関原発 第553号  
2024年 3月 7日

原子力規制委員会 殿

高浜発電所第1号機 火災感知器設置工事に係る  
使用前確認申請書の記載内容変更について

工事の工程に関する説明書

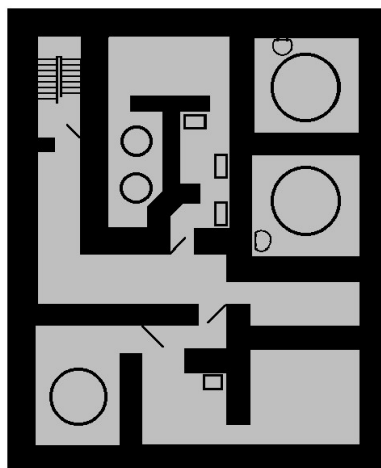
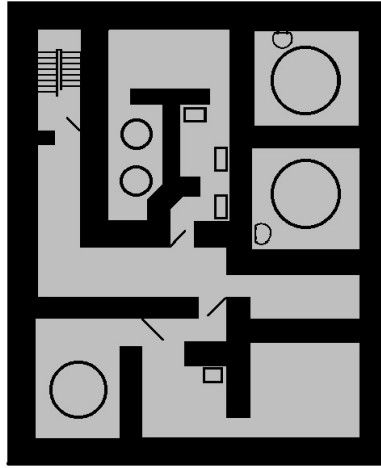
年月	2023年		2024年			
	12月	1月	2月	3月	7月	8月
項目		工事期間				
発電用原子炉施設に係るもの		使用前事業者検査（表7）				
その他発電用原子炉の附属施設	←					→
火災防護設備						
火災区域構造物及び火災区画構造物						
火災防護設備に係る基本設計方針に記載の設備		使用前事業者検査（表9）				
	←					→

工程変更に伴い、「使用前確認を受けようとする使用前事業者検査に係る工事の工程、期日及び場所」の期日、「申請に係る発電用原子炉施設の使用の開始の予定時期」及び「原子炉本体に係る工事の場合であって、原子炉本体を試験のために使用するとき、又は発電用原子炉施設の一部が完成した場合であって、その完成した部分を使用しなければならない特別の理由があるときにあっては、その使用の期間及び方法」のうち使用の期間を変更する。

高浜発電所 廃樹脂貯蔵処理建屋(地下1階)

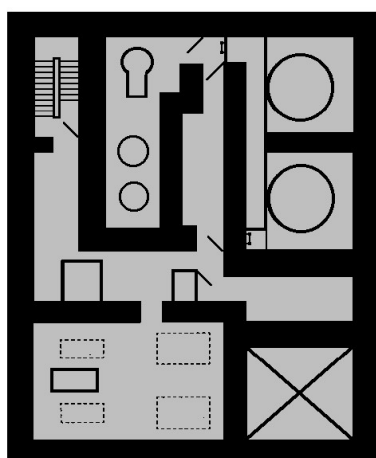
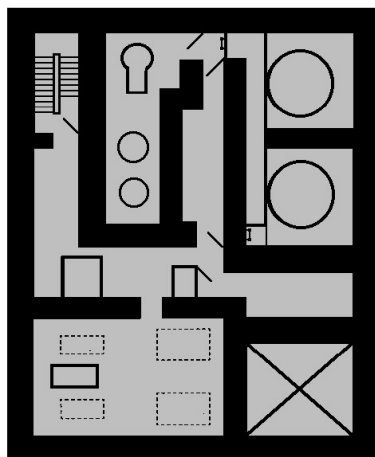
なお、「原子炉本体に係る工事の場合であって、原子炉本体を試験のために使用するとき、又は発電用原子炉施設の一部が完成した場合であって、その完成した部分を使用しなければならない特別の理由があるときにあっては、その使用の期間及び方法」のうち対象施設の概要及び「工事の工程における放射線管理に関する説明書」の別添の記載を適正化する。

高浜発電所 廃樹脂処理建屋(地下1階)
